Znak sprawy: ŚG-IV.720.10.2023

W odpowiedzi na pismo Marszałka Województwa Kujawsko-Pomorskiego z dnia 31 maja 2023 r. (znak: ŚG-IV.720.10.2023) dotyczącego postępowania zmierzającego do wydania decyzji o środowiskowych uwarunkowaniach dla przedsięwzięcia pn.: „Budowa instalacji termicznego przekształcania odpadów *Centrum Energii Włocławek we Włocławku*”, planowanego do realizacji w pobliżu skrzyżowania ulic Zielnej i Płockiej we Włocławku, na terenie niezabudowanych działek ewidencyjnych nr. 1/23; 1/24; 1/25; 1/26; 1/27; 1/28; 1/32; obręb Włocławek KM 103, w oparciu o udzielone mi pełnomocnictwo (w aktach sprawy) odpowiadam jak poniżej:

Rysunek 2. Lokalizacja inwestycji na tle JCWP (zaznaczona żółtym kółkiem)

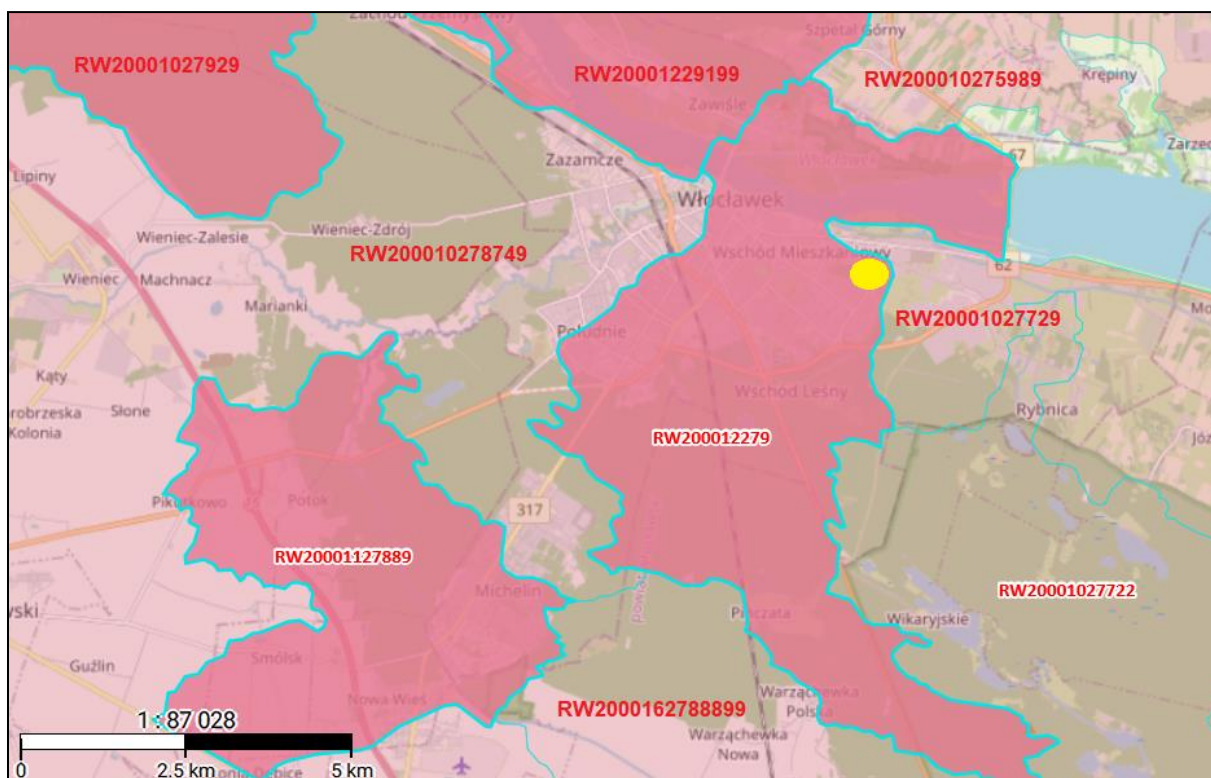
33. Przedstawić charakterystykę wód (powierzchniowych i podziemnych) w podłożu i w bezpośrednim sąsiedztwie planowanej inwestycji, zgodnie z art. 66 ust. 1 pkt 2 lit. b ustawy z dnia 3 października 2008 r. o udostępnianiu informacji o środowisku i jego ochronie, udziale społeczeństwa w ochronie środowiska oraz o ocenach oddziaływania na środowisko (Dz. U. z 2022 r. poz. 1029 ze zm.). Należy zauważyć, że inwestycja położona będzie na obszarze pozbawionym naturalnej izolacji przed ewentualnym zanieczyszczeniem wód podziemnych.

Poniżej przedstawiono charakterystykę wód powierzchniowych i podziemnych występujących w pobliżu inwestycji w oparciu o nowy podział JCWP, zgodny z nowym planem gospodarowania wodami na obszarze dorzecza Wisły, który wszedł w życie z dniem 17 lutego 2023 r.

Na terenie planowanego przedsięwzięcia nie ma naturalnych elementów sieci hydrograficznej. Najbliżej zlokalizowane naturalne elementy sieci hydrograficznej to: Wisła wraz z Kanałem Zuzanka (w odległości ok. 0,45 km). Obszar inwestycji położony jest w całości w dorzeczu Wisły, na jej lewym brzegu.

Teren inwestycji jest zlokalizowany w dorzeczu Wisły, na terenie zlewni JCWP o kodzie:

Lokalizacja planowanego przedsięwzięcia na tle Jednolitych Części Wód Powierzchniowych oraz ich charakterystyka znajduje się poniżej.
